四国地方整備局  
第3回 肱川流域学識者会議資料

学識者及び関係住民の意見とその対応について 及び  
肱川水系河川整備計画(変更案)について

令和元年10月30日  
国土交通省 四国地方整備局  
愛媛県

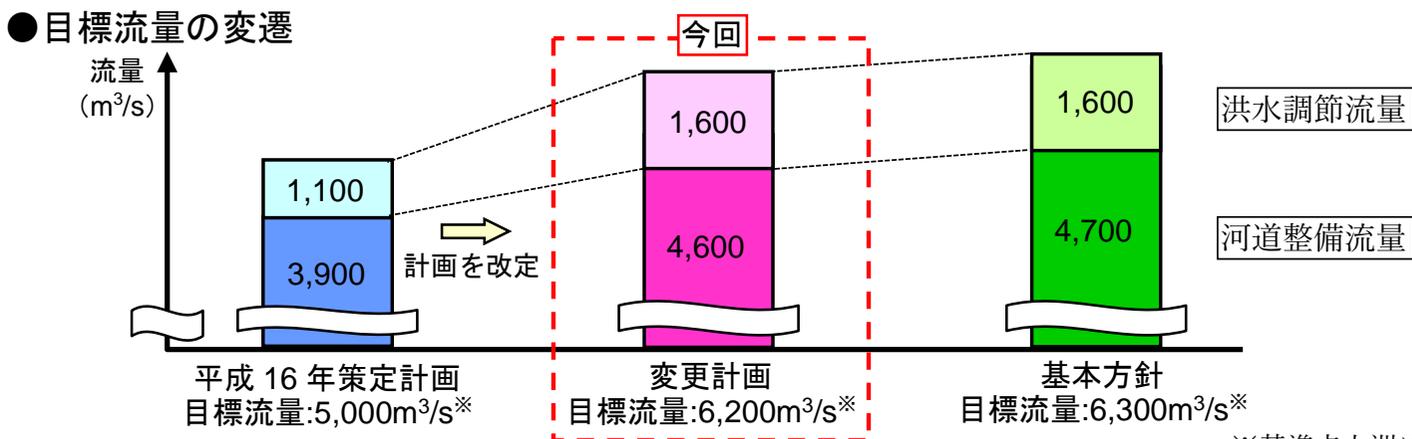
意見の内容
<p>変更原案P8の土地利用及び産業について、流域内でみると、砥部町は合併前の広田村であり、伊予市についても旧中山町のため、重信川流域が入ったようになっている。産業比率に違和感を感じるため検討頂きたい。</p>

四国地方整備局及び愛媛県の方	考え方に対応した「変更原案の修正案」の内容
<p>変更原案P8の土地利用及び産業は、肱川流域内として記載します。</p>	<p>本文P8 20-22行目 大洲市、西予市、内子町の2市1町で整理する。</p> <p>関係市町※3の産業は、第1次産業約17.8%、第2次産業約20.7%、第3次産業約61.5%であり、第1次産業及び第2次産業で高い比率を示すのは内子町であり、第3次産業の比率が高いのは大洲市、西予市となっている。</p> <p>※3 関係市町:旧中山町及び旧広田村は市町村合併後、伊予市及び砥部町の産業の比率が含まれるため除き、ここでの関係市町は大洲市、西予市、内子町の2市1町とする。</p> <p>※赤字は、変更原案から変更案で追記または削除した箇所を示す。</p>

### ●歴史的遺構

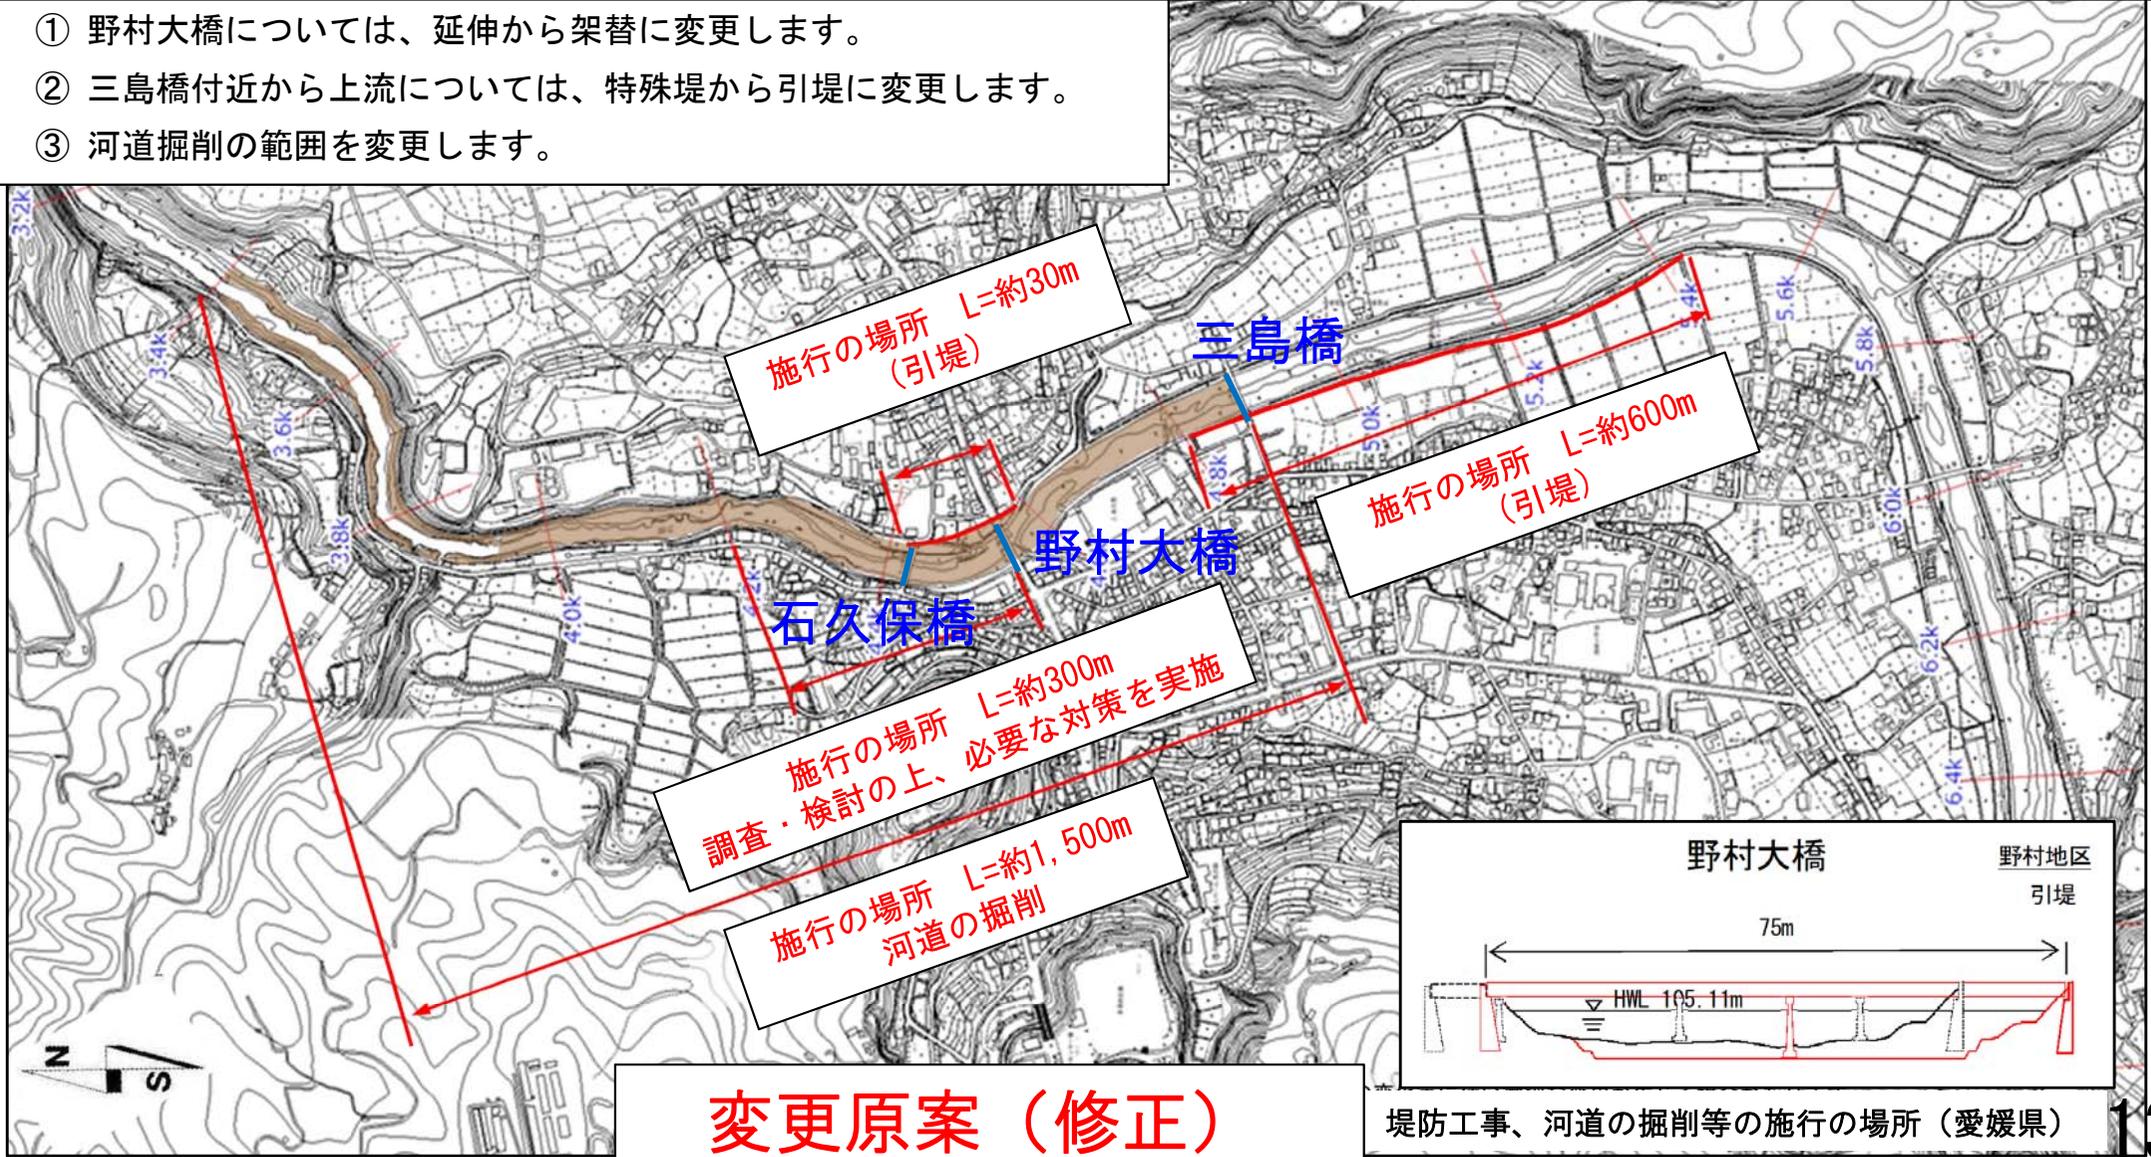
意見の内容	
P138に歴史的遺構の図があるが、その中の写真の大洲城が改築中のテントで覆われているため、更新してはどうか。	
四国地方整備局及び愛媛県の考え方	考え方に対応した「変更原案の修正案」の内容
P138の図4.3.1において、大洲城を示す写真が古いものを使用していましたので、差替えます。	P138 図4.3.1 歴史的遺構 図中に使用している4枚の写真について、すべて最新の写真に差替える。

堤防工事、河道の掘削等の施行の場所（愛媛県）

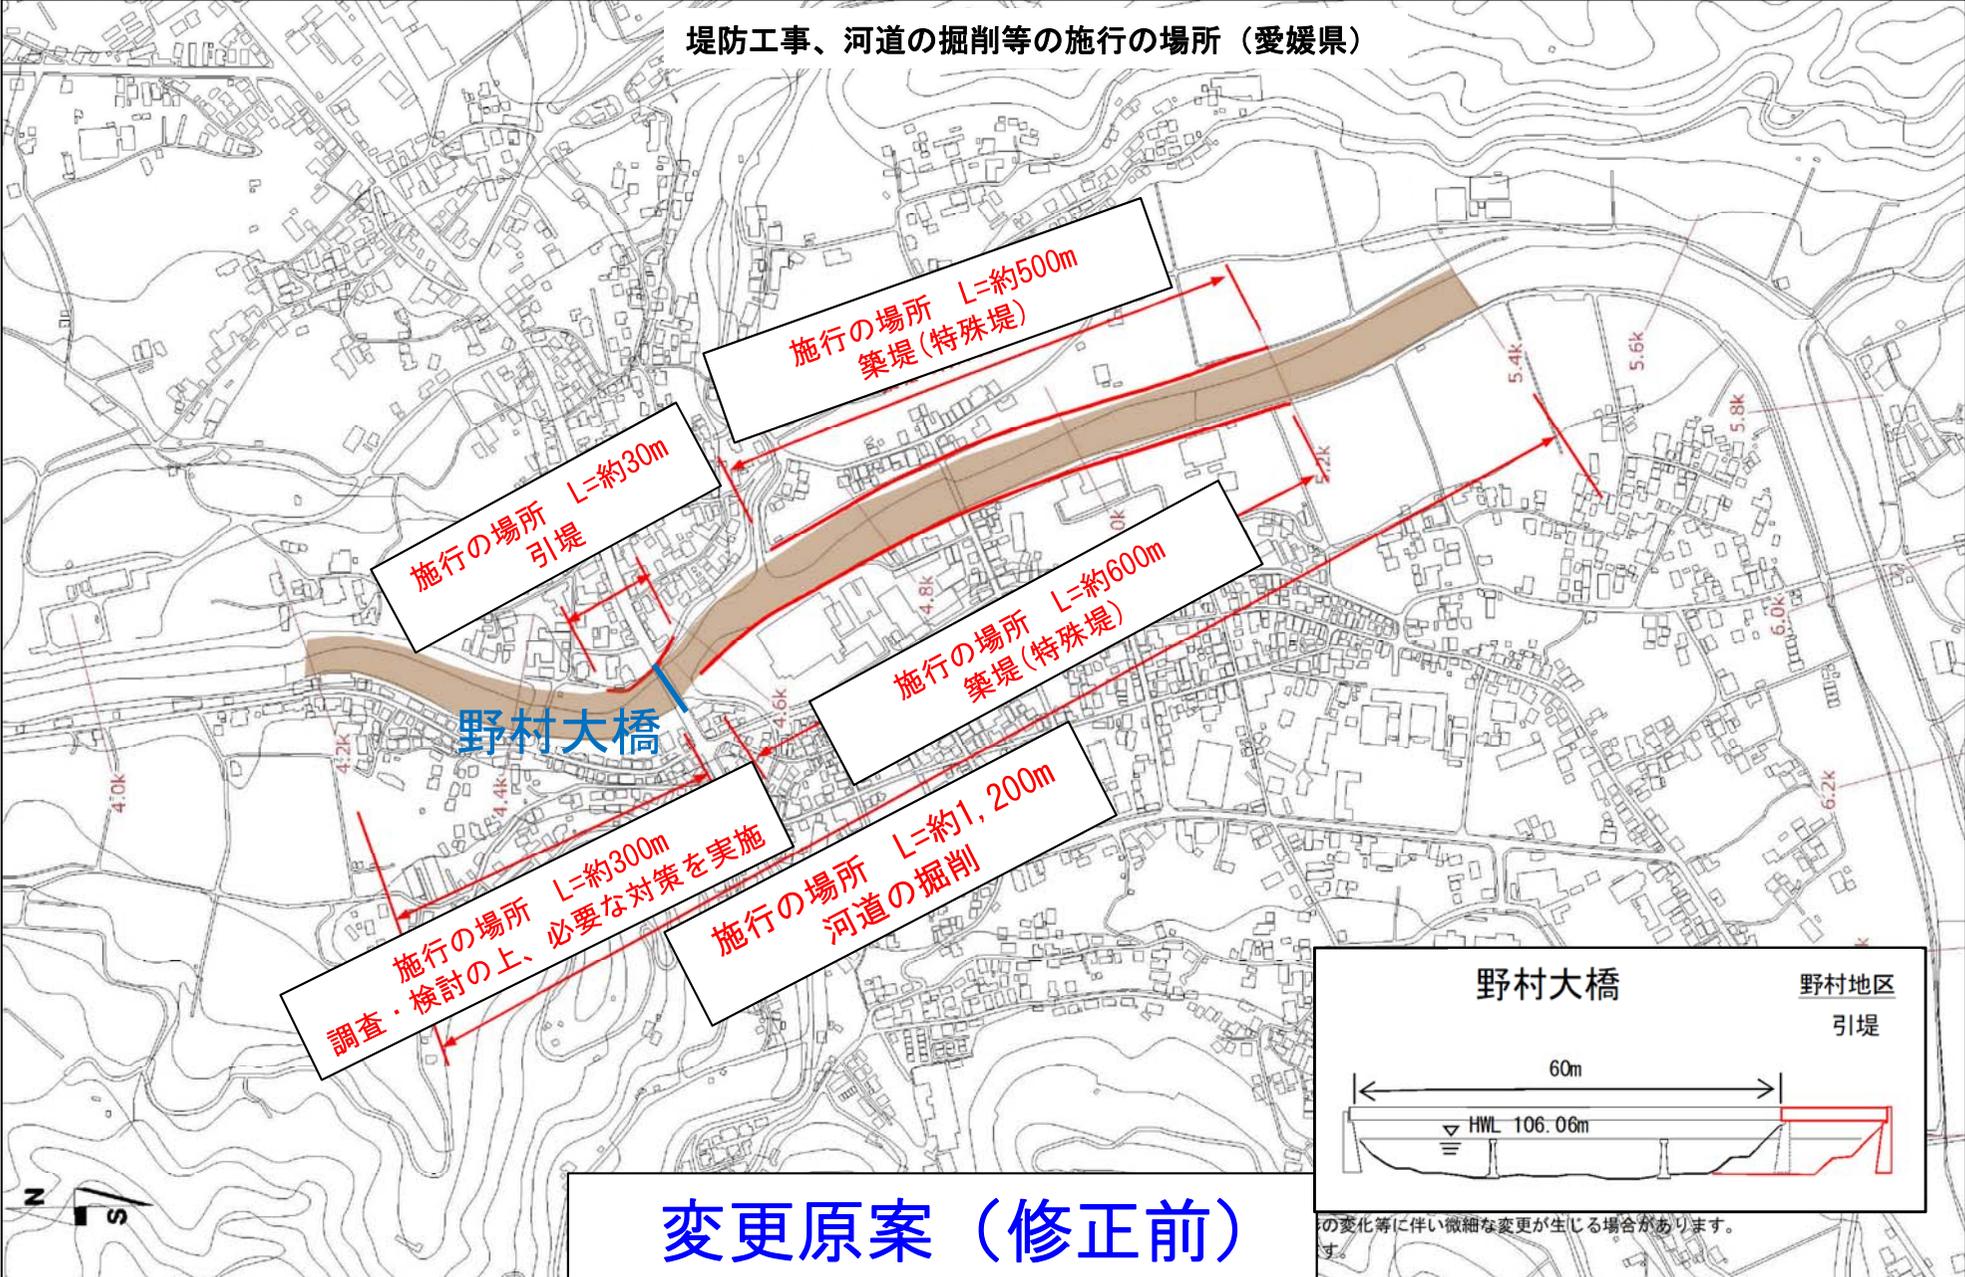
令和元年9月27日、肱川水系河川整備計画（変更原案）【中下流圏域】公表以降の社会情勢の変化（西予市復興まちづくり計画の進展）を受け、西予市野村地区における河川工事の内容を修正した変更原案（修正）を公表。

- ① 野村大橋については、延伸から架替に変更します。
- ② 三島橋付近から上流については、特殊堤から引堤に変更します。
- ③ 河道掘削の範囲を変更します。
